### **Neuaufstellung des Bebauungsplans Nr. III/4/62.00 „Wohnprojekt an der Grünberger Straße“**

- Auswertung der Stellungnahmen aus den frühzeitigen Beteiligungsschritten gemäß § 3 (1) BauGB, § 13a i. V. m. § 4 (1) BauGB
- Ergebnis der Auswertung der frühzeitigen Beteiligungsverfahren/  
Übersicht: Ergänzungen und Änderungen der Planunterlagen zum Entwurf

Stand: Entwurf; Oktober 2023

**Nutzungsplan (ohne Maßstab, farbig)**  
Stand: Vorentwurf, August 2022

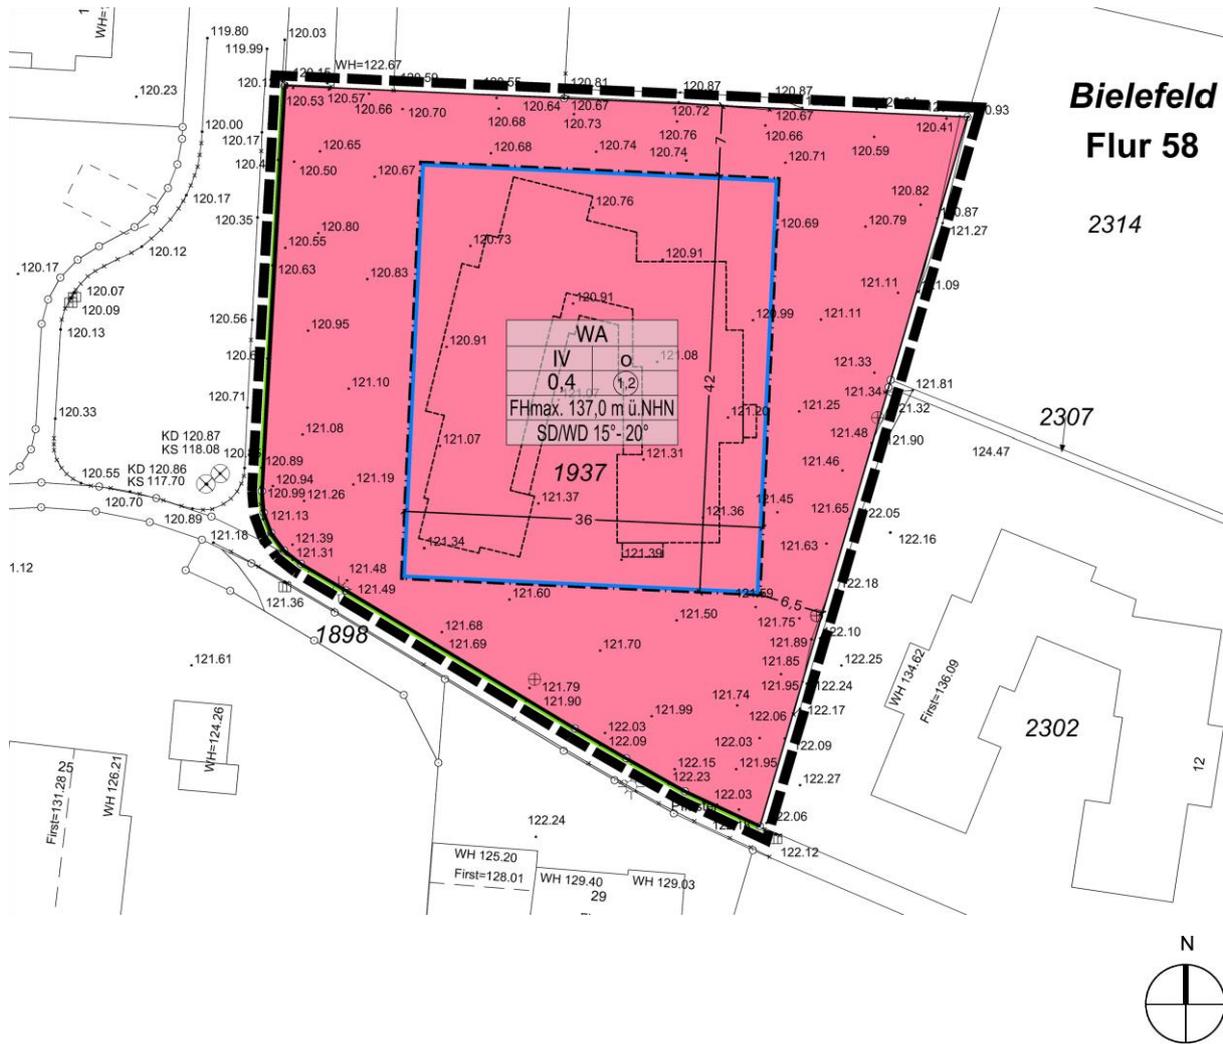
Lfd. Nr.	Einwender Datum	Stellungnahmen (Anregungen, Hinweise) (in inhaltlicher Zusammenfassung)	Stellungnahme der Verwaltung
1	Zu klärende Themen aus dem Unterrichts- und Erörterungstermin am 18.10.2022 (vgl. Vermerk auf S. A - 5 ff.)	Befürchtung einer fünfgeschossigen Wirkung der Bebauung in Richtung nördliche Nachbarschaft	Der vorliegende Bebauungsplan soll unter Berücksichtigung der örtlichen Geländeverhältnisse einen vergleichbaren Entwicklungsspielraum eröffnen wie der im Jahr 2010 rechtskräftig gewordene Bebauungsplan Nr. III/4/59.00 auf den östlich anschließenden Flächen des Wohnquartiers Allensteiner Straße. Ganz wesentlich soll sich der neue Baukörper in Kubatur und Höhenentwicklung am Nachbargebäude Insterburger Straße 12 orientieren, der ohne „überhöhtes“ Sockelgeschoss für eine barrierefreie Erreichbarkeit umgesetzt wurde. Vorliegend werden die Festsetzungen daher so gewählt, dass auch in ihrer Wirkung nur eine maximal viergeschossige Bebauung mit einer Gesamthöhe von ca. 14 m – 14,5 m umgesetzt werden kann. Vor diesem Hintergrund ist im Zuge der Entwurfsarbeitung auch der Spielraum der maximal zulässigen Firsthöhe unter Berücksichtigung der fortentwickelten Projektplanung überprüft und im Vergleich zum Vorentwurf um 1,5 m reduziert worden. Um eine barrierefreie Erschließung des Gebäudes zu erreichen, wird

Die geplante viergeschossige Bebauung wird insbesondere mit Blick auf die nördliche Nachbarschaft kritisiert, da das Gelände nach Norden hin abfällt. Hierzu wird angemerkt, dass der Baukörper für die dortigen Anwohner dann wie ein fünfgeschossiges Gebäude wirken wird.

- **Nutzungsplan**
  - Reduzierung der maximal zulässigen Firsthöhe um 1,5 m
  - nachrichtliche Ergänzung der Hauptentwässerungsleitungen außerhalb des Plangebiets
- **Textliche Festsetzungen**
  - Aufnahme einer Überschreitungsmöglichkeit der maximalen Firsthöhe für untergeordnete Bauteile
  - Aufnahme einer verpflichtenden Regelung zur Errichtung von Solaranlagen
  - Aufnahme einer Regelung zur Anpflanzung von Einzelbäumen auf dem Baugrundstück
  - Ergänzung bauordnungsrechtlicher Regelungen (Einfriedung, Stellplätze)
  - Ergänzung/Anpassung einzelner Hinweise zur Beachtung
- **Begründung**
  - Fortschreibung insgesamt gemäß Planungsstand
